改善箇所説明図

パノラミックビューまたはバックガイドモニターにおいて、溶着設備の管理が不十分なため、カメラケース接合面の防水性が確保できず、雨水等が浸入することがある。そのため、回路が腐食して導通不良となりカメラ映像が映らず、車両周辺が確認できないおそれがある。

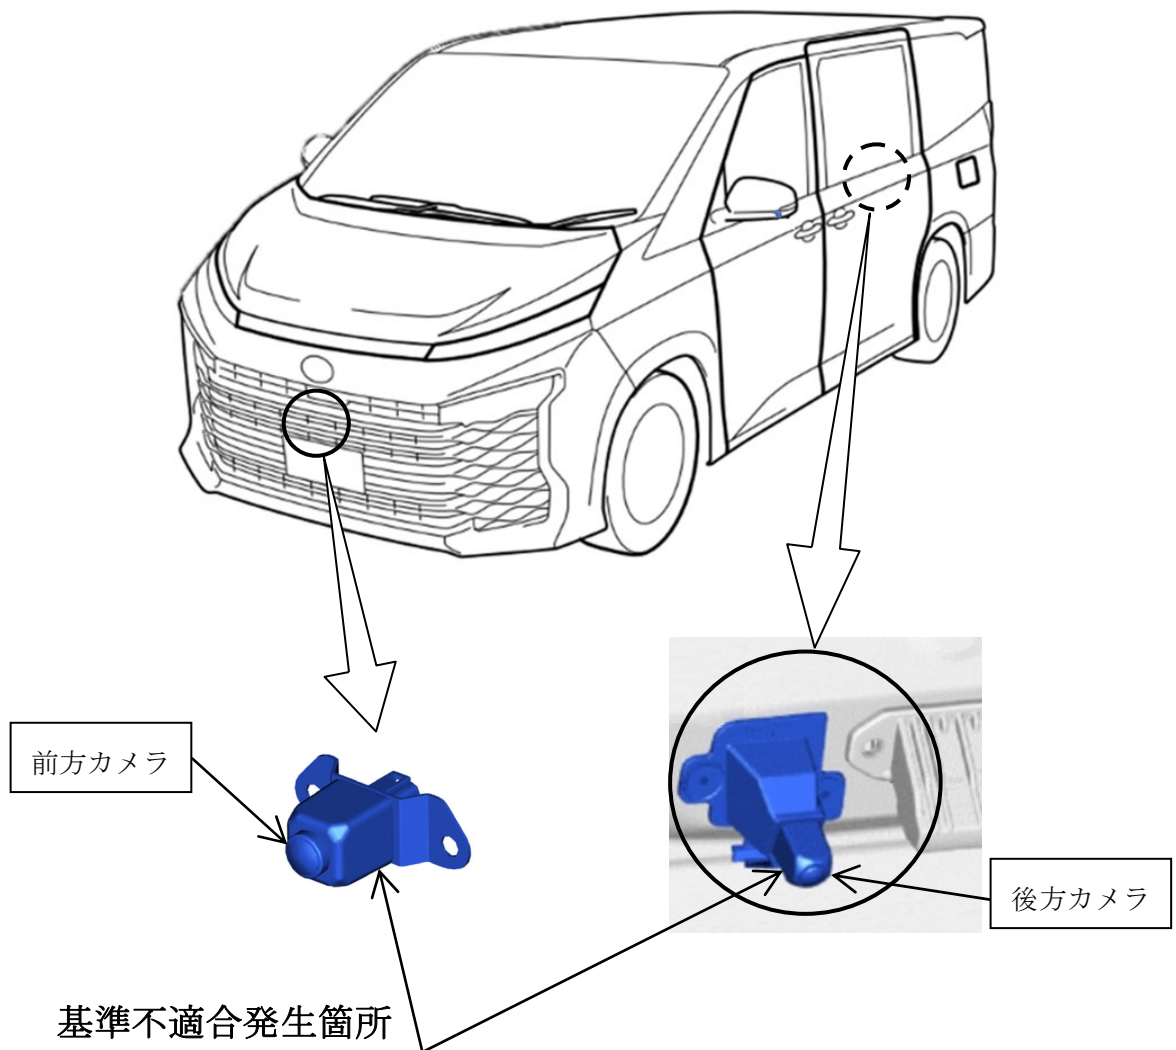
注：□ は交換部品を示す。

全車両、当該カメラの製造番号を点検し、該当する場合は良品と交換する。

識別：改善済車両には、車台番号のハイフン後3桁目の上に黄ペイントを塗布する。
